改善箇所説明図

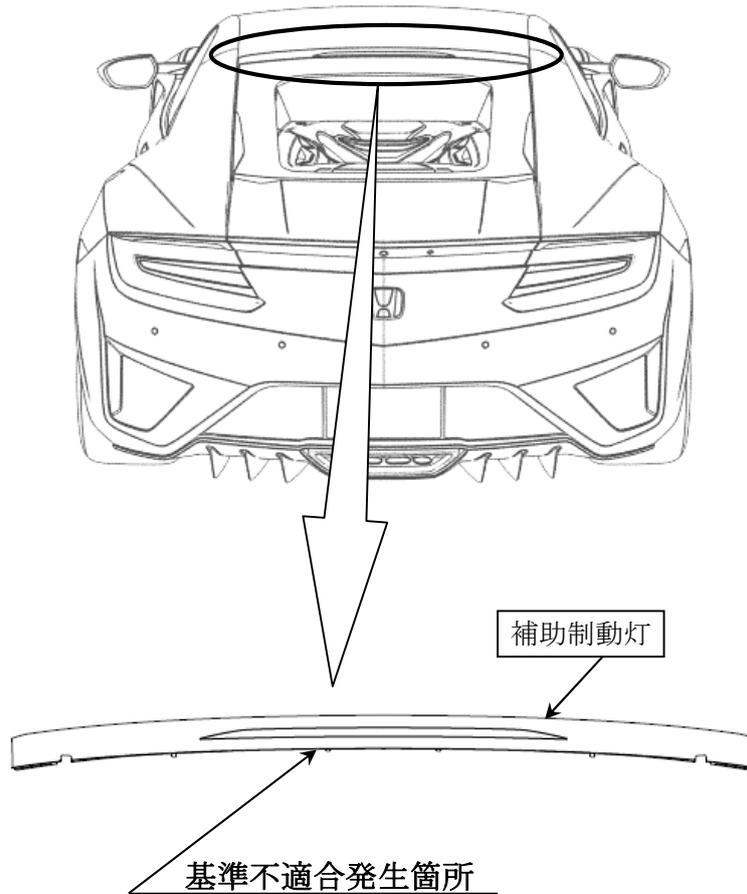
補助制動灯において、内部基板のプリント配線の位置設定が不適切なため、走行中の振動により当該基板を固定するねじとプリント配線が干渉するものがある。そのため、プリント配線の絶縁処理が削れ、その状態でブレーキ操作を行うと電源回路が短絡し、ヒューズが熔断して、メータ内警告灯の点灯、マルチインフォメーションディスプレイの警告表示、補助制動灯及び制動灯が不灯となる、または、エンジンの始動ができなくなるおそれがある。

全車両、補助制動灯を対策品と交換する。

識別：運転者席側ドアチェッカ下側取付ボルト頭部に黄色ペイントを塗布する。

改善箇所説明図

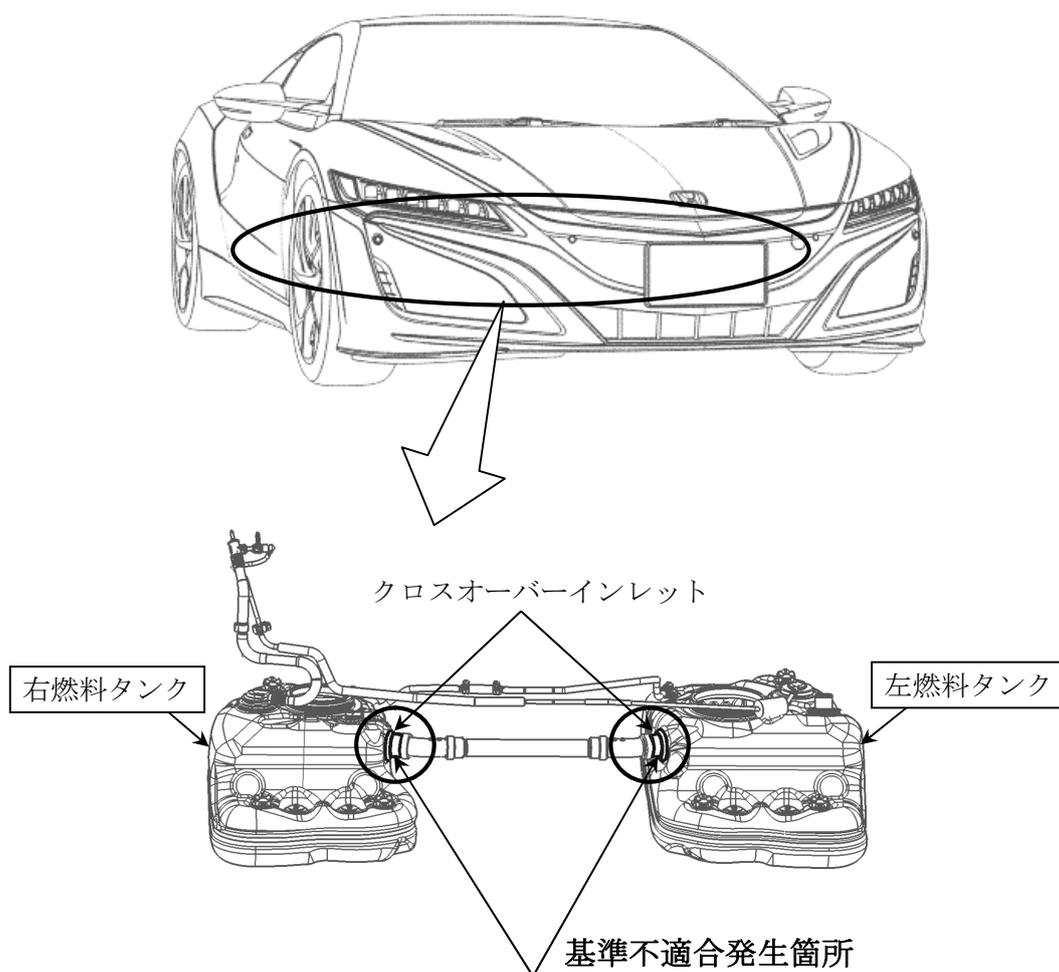
樹脂製左右燃料タンクにおいて、溶着設備の条件設定が不適切なため、左右燃料タンクを連結するクロスオーバーインレットの接合面が部分的に溶け込み不足となっているものがある。そのため、走行中の振動等により当該接合面が剥離し、燃料が漏れるおそれがある。

全車両、左右燃料タンクを良品と交換する。

識別：運転者席側ドアチェッカ下側取付ボルト頭部に黄色ペイントを塗布する。
